Modulo per la presentazione delle osservazioni per i piani/programmi/progetti sottoposti a procedimenti di valutazione ambientale di competenza statale

ID: Codice procedura (ID_VIP/ID_MATTM): 12691

“Progetto di un impianto eolico denominato "Pitigliano" ubicato nei comuni di Pitigliano (GR) e Sorano (GR) costituito da 20 (venti) aerogeneratori di potenza nominale 7,0 MW per un totale di 140,0 MW con relative opere connesse ed infrastrutture indispensabili”

Immagine 1. Vincoli ex art. 136 del CBC dal PIT della Regione Toscana e zona approssimativa dove è progettato l'impianto industriale.

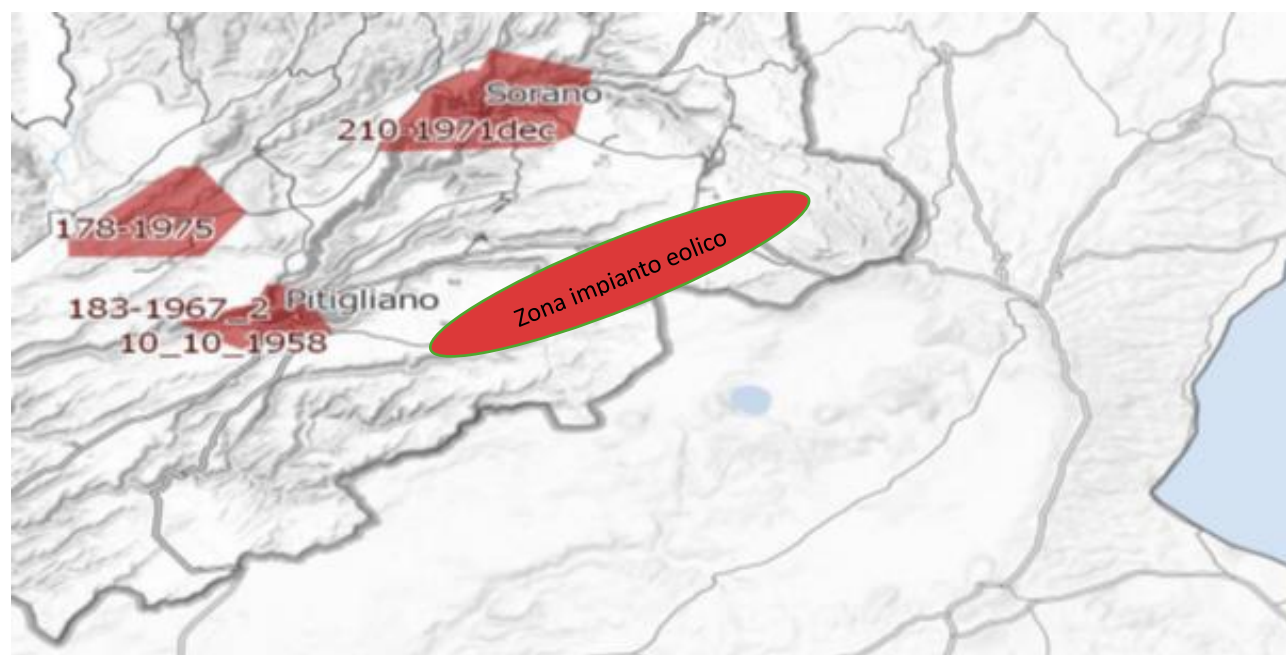
Inoltre, come sostiene la Proponente parte dell'impianto si verrebbe a trovare a 3,5 km dal centro abitato di Sorano. Infatti, tre degli aerogeneratori WTG 08, 09, 10 sono addirittura all'interno delle fasce di rispetto dei 3 km del suo vincolo paesaggistico di notevole interesse pubblico ex art 136 del CBC. Si evidenzia che così si crea

un'ulteriore incompatibilità con la tutela del Paesaggio.

Immagine 3. Cumulo di una parte di impianti eolici, fotovoltaici e geotermici industriali in progettazione ed esistenti intorno all’eolico industriale “Pitigliano”.

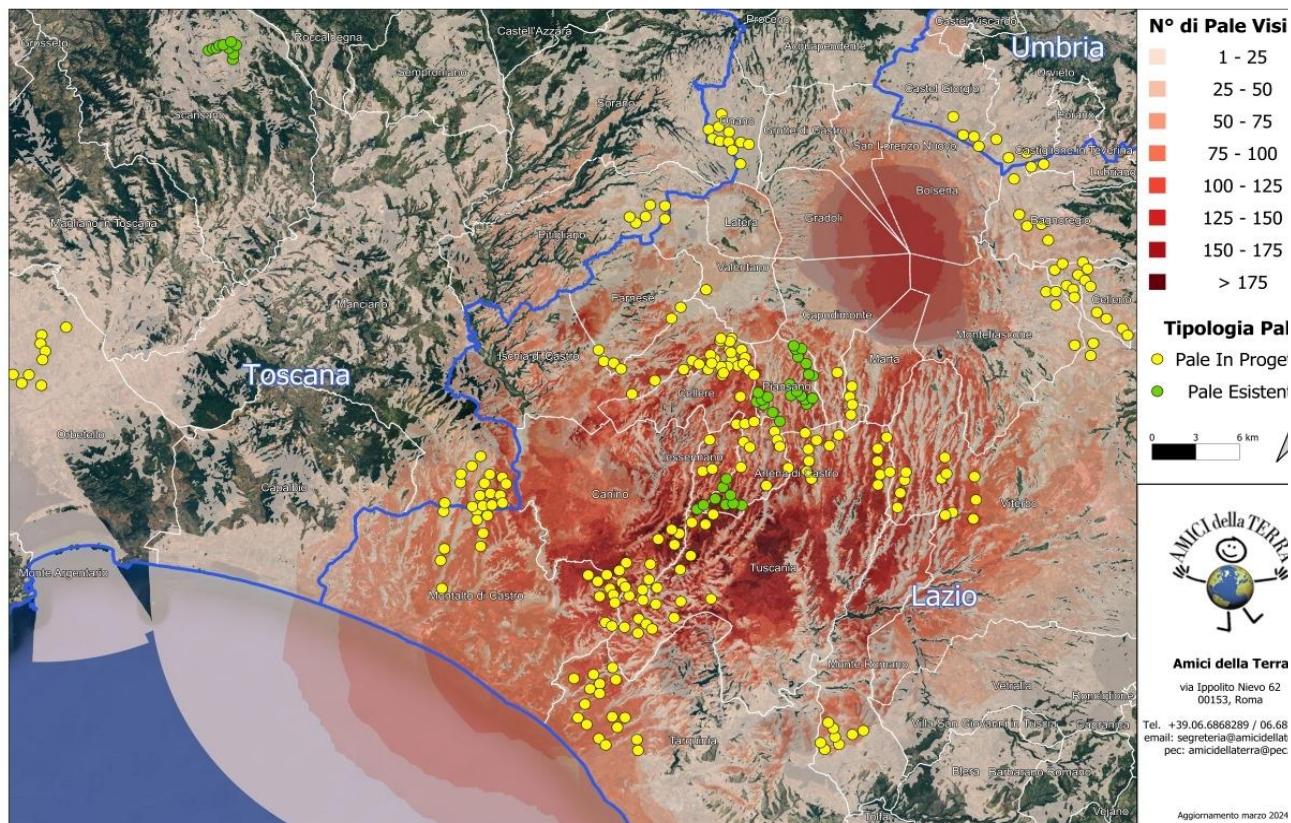
Beni Culturali “*Ambito paesaggistico, geologico e geomorfologico dell’orlo della caldera di Latera ...*” Non vengono nemmeno citati gli impianti eolici in progetto al MASE, il “Rempillo” (6 aerogeneratori) e un altro in verifica amministrativa di 14 aerogeneratori e 72, 6 MW. Ad oggi nei territori di Pitigliano, Sorano e in quello limitrofo potenzialmente potrebbero essere insediati 40 aerogeneratori alti 200 metri e larghi 170. Ma la proponente non cita neanche altri impianti che creerebbero il cumulo e quindi maggiore impatto. Infatti, sul territorio della “Città del Tufo” (Sorano e Pitigliano) impatterebbero anche l’impianto eolico “Montarzo” di Onano con 13 aerogeneratori con le dimensioni ricordate, l’altro eolico industriale nel territorio di Valentano con sette aerogeneratori (stesse dimensioni), gli impianti di Farnese con un minieolico di 3 Torri alte 60 metri già installate in località Poggio del Crognolo e l’impianto eolico industriale “Vallerosa” (7 aerogeneratori alti 200 metri e larghi 158 metri) in procedura VIA presso la Regione Lazio. Inoltre, altri impianti del minieolico già presenti a Valentano, Cellere e Piansano e due progetti eolici industriali con le stesse dimensioni (200 m x 170 m) nel Comune di Ischia di Castro. La valutazione del cumulo non prende neanche in considerazione gli impianti industriali di fotovoltaico e agrivoltaico in progetto a Farnese, Valentano, Ischia di Castro, Cellere. L’impianto geotermico in procedura Via al MASE, progettato nella Caldera di Latera. Quindi è stata effettuata una valutazione del potenziale impatto cumulativo non veritiera a dispetto di quanto affermato dalla proponente che sostiene di aver preso in considerazione uno spazio di 10 km intorno al suo impianto per gli impatti che si creerebbero.

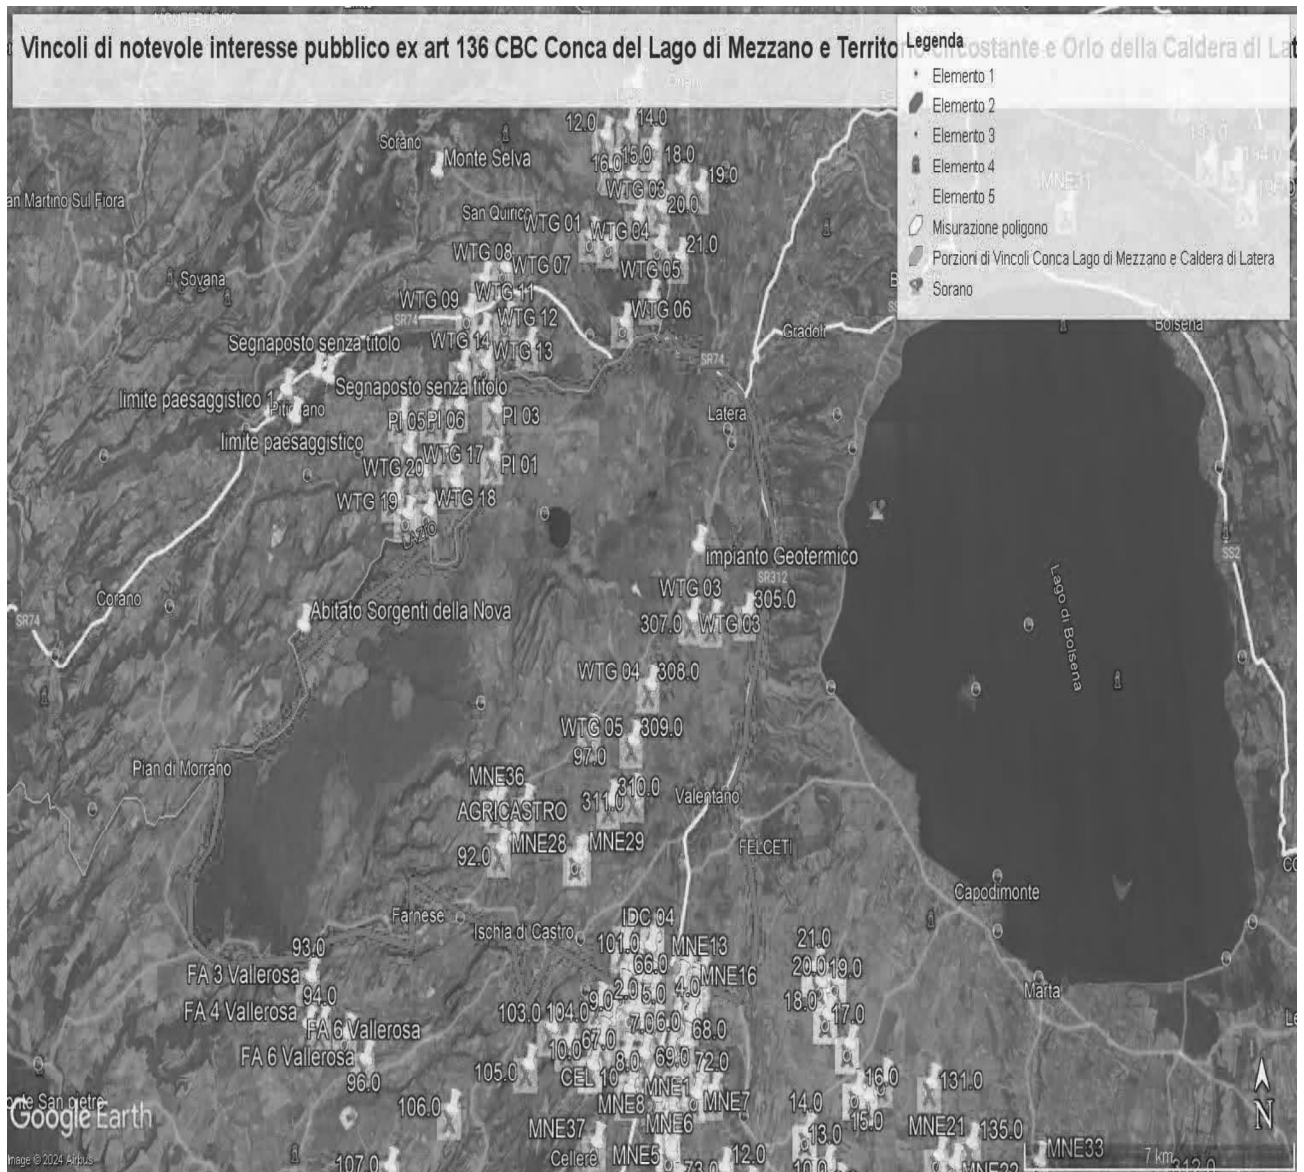
Come è illustrato nell'immagine si ribadisce che l'impianto industriale "Pitigliano" ricade completamente all'interno delle fasce di rispetto dei due vincoli di notevole

interesse pubblico e lambisce quelle di un terzo vincolo e quindi come affermato dal Consiglio di Stato nelle sentenze citate, l'impianto è insediato in area non idonea ai sensi dell'art. 20 comma 8 lettera c quater del D.Lgs. n. 199/2021 e ss.mm.ii al contrario di quanto sostiene la proponente.

IMMAGINE n. 2 Impianto eolico industriale “Pitigliano” e distanze aerogeneratori dai Vincoli della Conca del Lago di Mezzano...

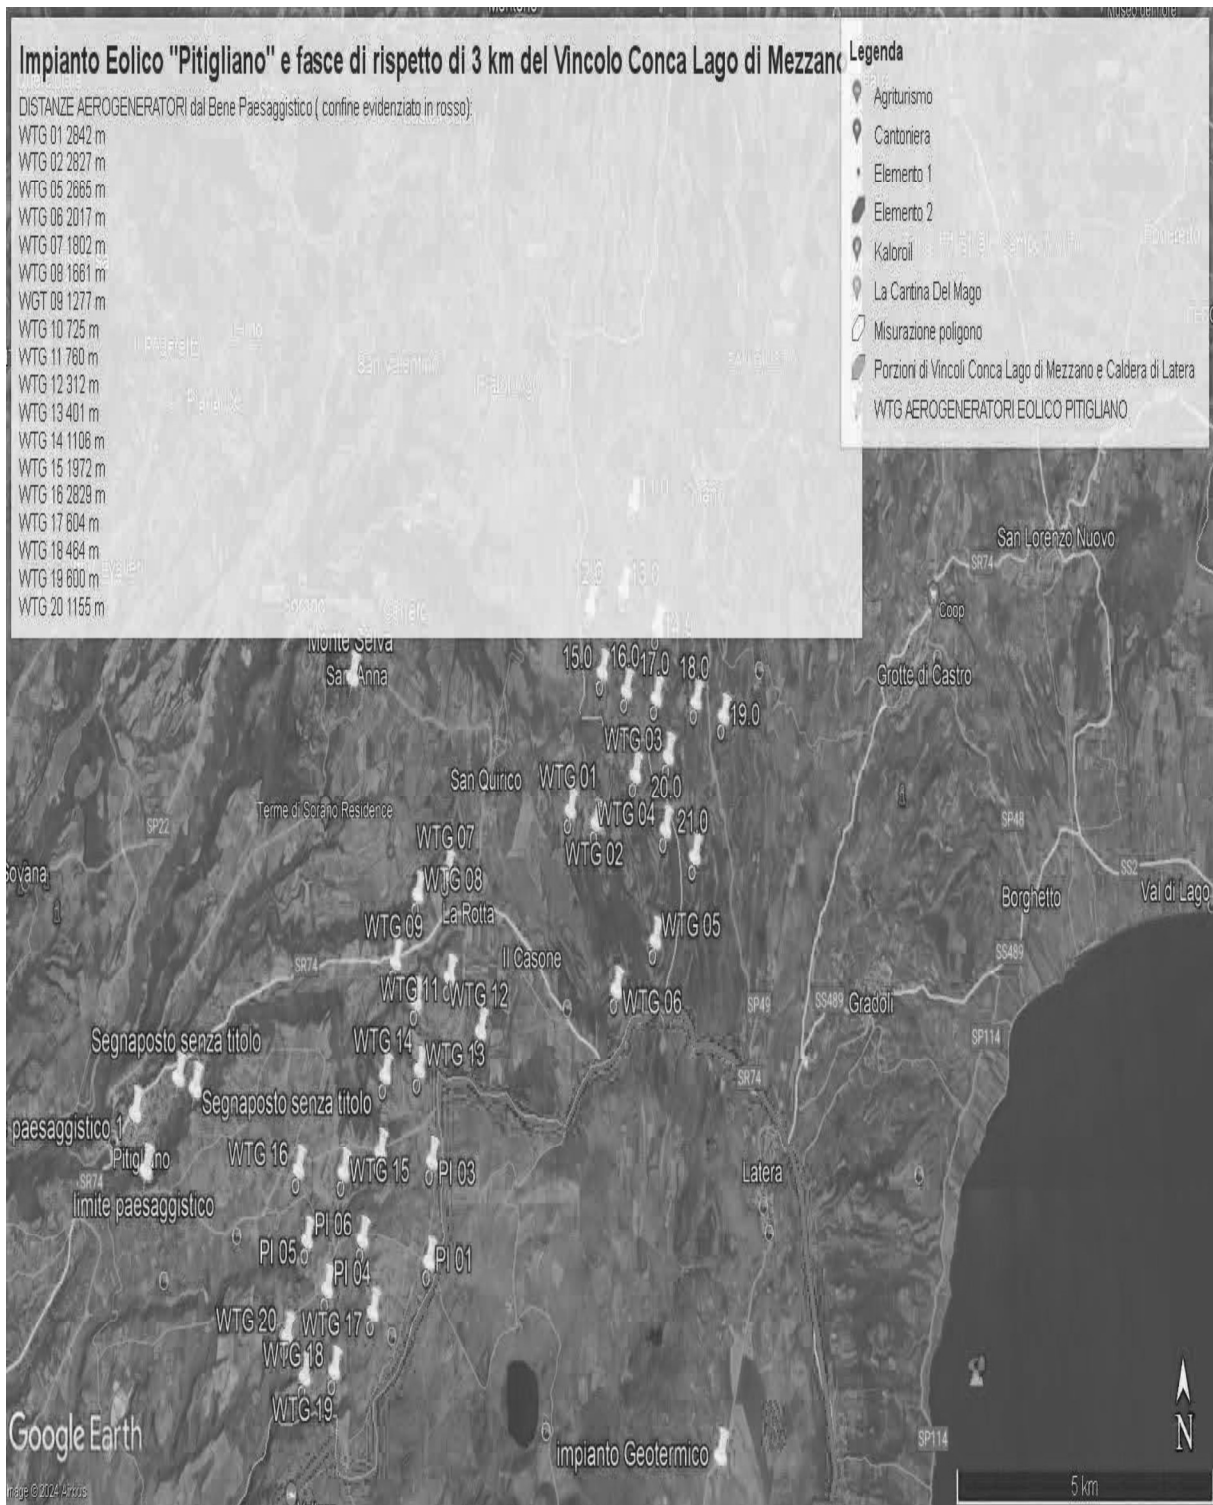
IMMAGINE n. 4 Si evidenzia che i tre aerogeneratori WTG 07, WTG 08 e WTG 09 impattano con il vincolo paesaggistico di notevole interesse pubblico del Centro Storico di Sorano. Il WTG 07 si troverebbe a 2828 m, WTG 08 2504 e WTG 09 2990. Il cavidotto dell'impianto invece impatta in buona parte del Vincolo paesaggistico ex art. 136 del CBC del Centro Storico di Pitigliano.

IMMAGINE n 5. Mappa eolici elaborata dall'Associazione Amici della Terra. La mappa evidenzia il cumulo degli impianti tra Lazio e Toscana.

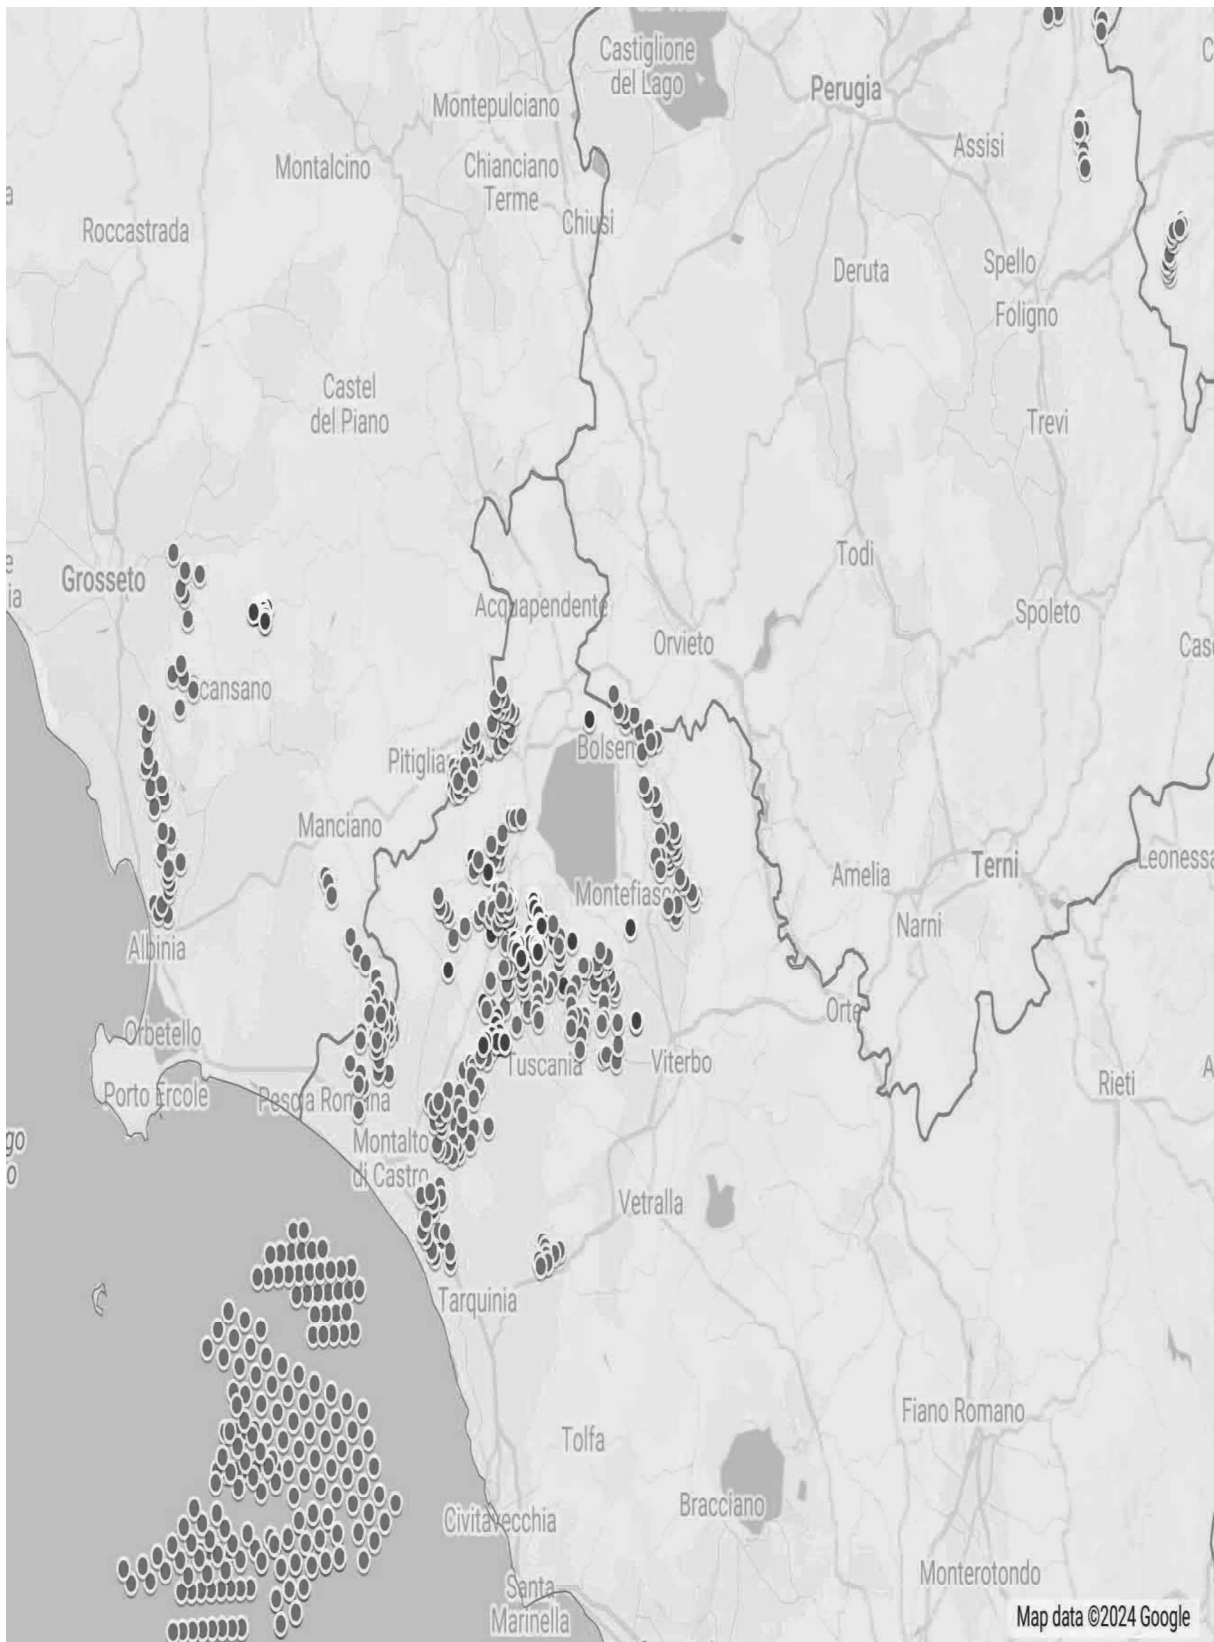
Riguardo al cumulo degli impianti FER, le mappe prodotte dalla proponente riguardano, come già evidenziato, soltanto una parte molto piccola degli impianti FER dell'area intermedia e vasta e in particolare di quelli eolici che contribuiscono a creare un notevole cumulo e la saturazione del territorio tosco laziale. Riguardo al cumulo dei soli impianti eolici si riporta la mappa dell'intervisibilità degli impianti eolici elaborata dall'Associazione nazionale “Amici della Terra”.

Se agli impianti eolici rappresentati qui sopra che non comprendono sia l'impianto eolico Pitigliano e le altre 14 pale del progetto eolico in verifica amministrativa sempre nel territorio di Pitigliano si aggiungono i migliaia di ettari (7000 fin'ora) di territorio occupato dagli impianti fotovoltaici e agrivoltaici e dalle altre tipologie appare chiaro il numero spropositato degli impianti FER nella bassa toscana e nella Tuscia.
